PI 1857
Nur für Fachpersonal!
1/1

PRODUCT INFORMATION

KOLBEN UND PLEUELSTANGEN FÜR 1.8 TFSI- UND TSI-MOTOREN

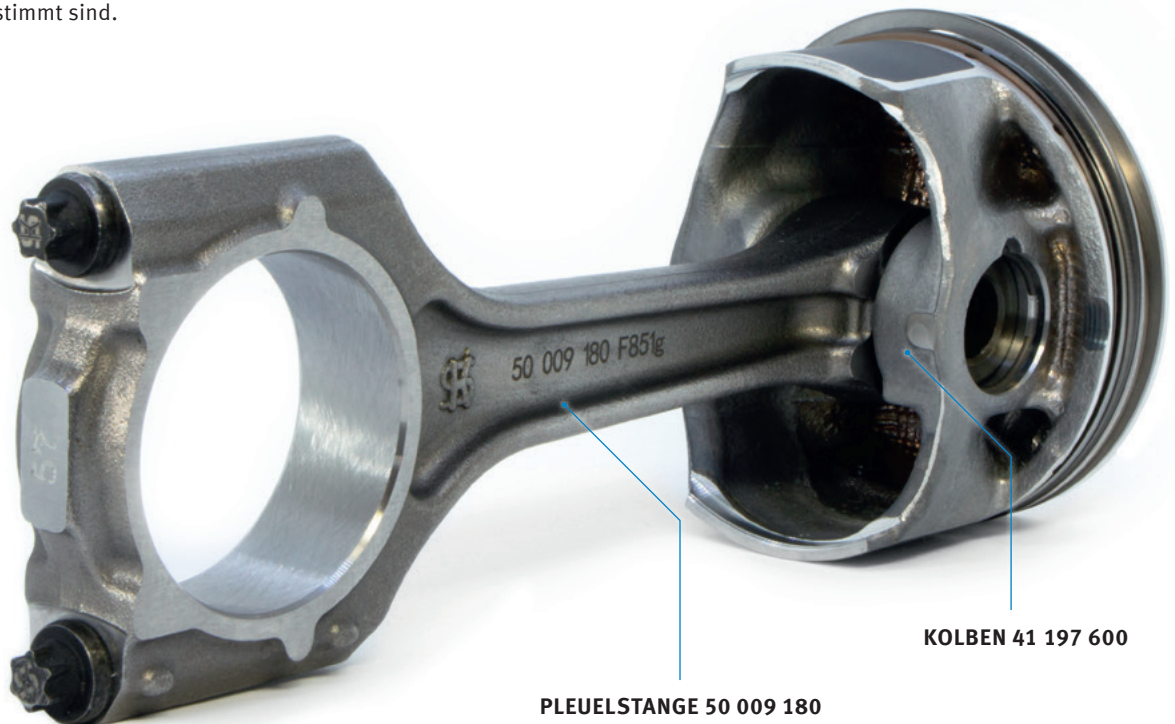
In der Serie wurden die Kolben bei den 1.8 TFSI- und TSI-Motoren modifiziert. Die neuen Kolben sind mit optimierten dreiteiligen Ölabbreifringen und einem DLC-Bolzen ausgestattet. Da sich bei der Modifikation auch der Kolbenbolzen-durchmesser von 21 mm auf 23 mm geändert hat, muss beim Austausch der Kolben auch die Pleuelstange erneuert werden.

Um Unwuchten durch verschiedene Gewichte der Komponenten zu verhindern, empfiehlt Motorservice die Kolben und Pleuelstangen eines Motors immer komplett zu tauschen.

PLEUELSTANGE 50 009 180

KOLBEN 41 197 600
